**Subject:** Nordnipa-gnr-bnr 317-3

**Subject:** FW: 111824 Nordnipa (INTERNAL)

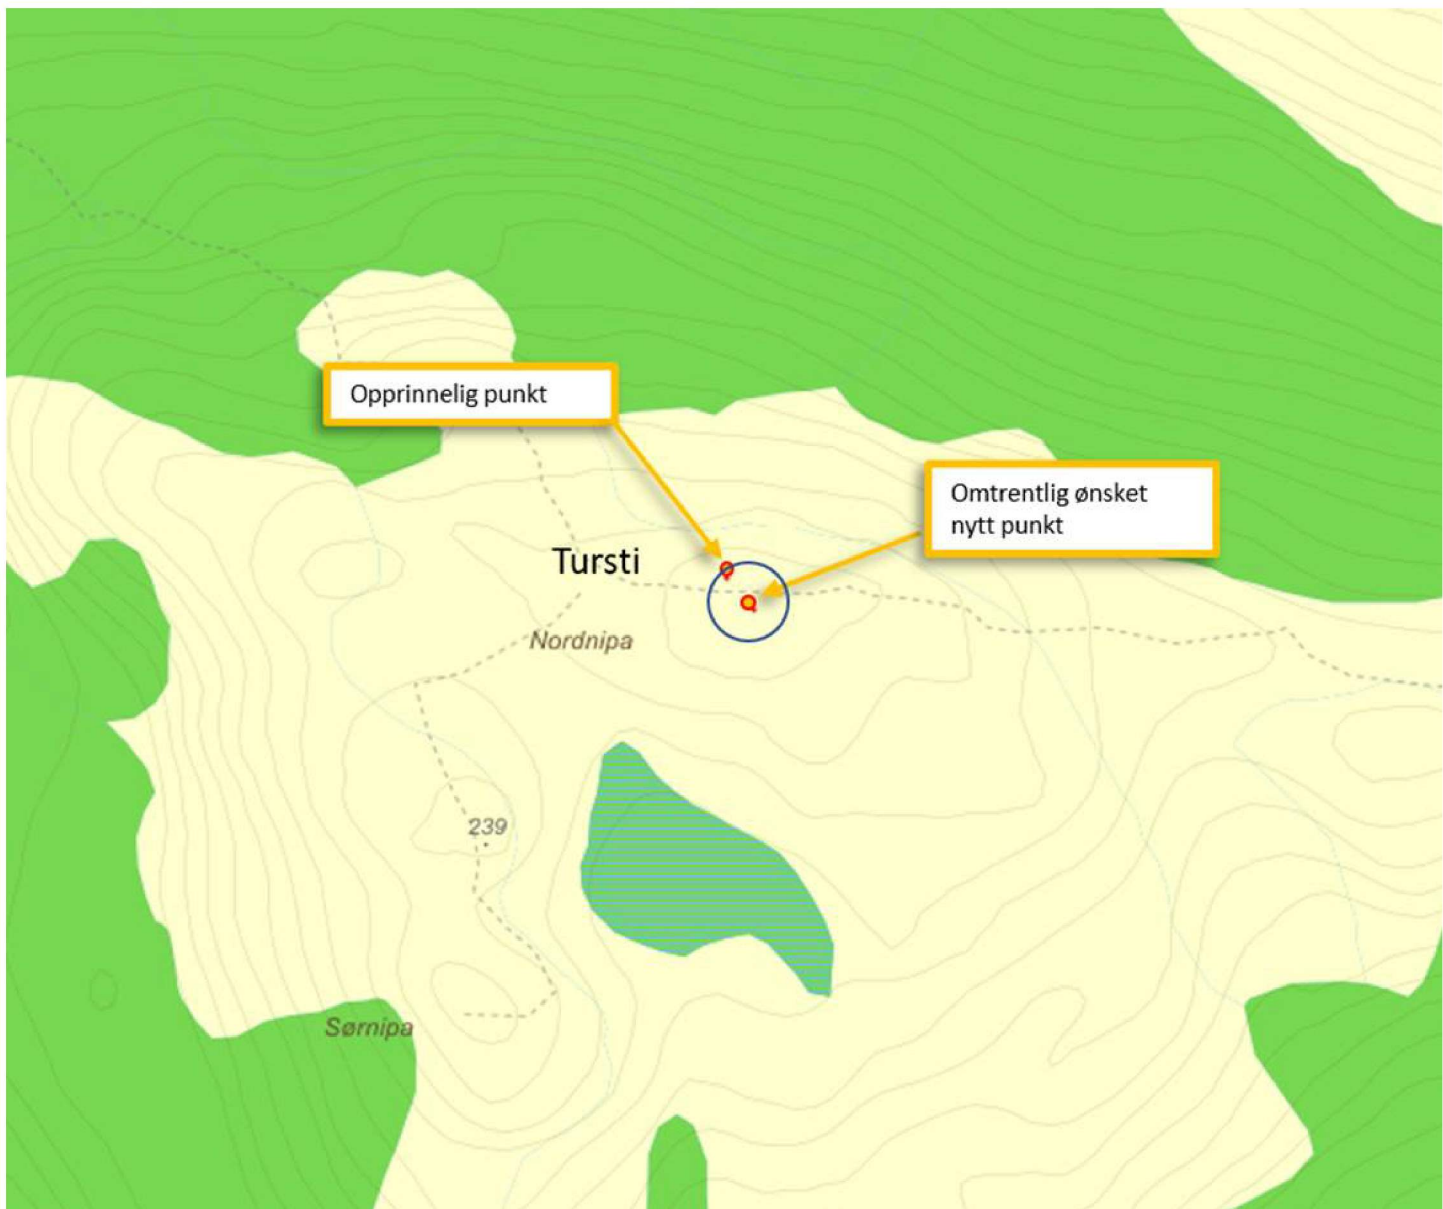
Jeg sier ikke at mast skal flyttes, men reagerer på at vi har avvik toleranse på +/-20cm og +/-50cm oppe ved punkt fra kommunen. Sjeldent at det ikke være avgjørende også. Som nevnt er det en skrent like ved punkt men den kan de gå klar for. Tanken ved dette var kun litt slakke ved punkt plassering ute med utstyr.

Har snakket med entreprenør som har vært på befaring.

De har sett på byggesøknaden og kommunen har ikke gitt noe slingringsmonn på plassering (er 20 cm i hver retning). De er ikke sikker på at den lar seg plassere på

**60.546100 5.191076**. Nord for punktet er det skrent og mulig dårlig fjell. Sør for punktet går det en tursti som vi må gå klar av.

De ønsker at vi tar kontakt med kommunen for å få skriftlig aksept på at de har 10-15m å gå på.
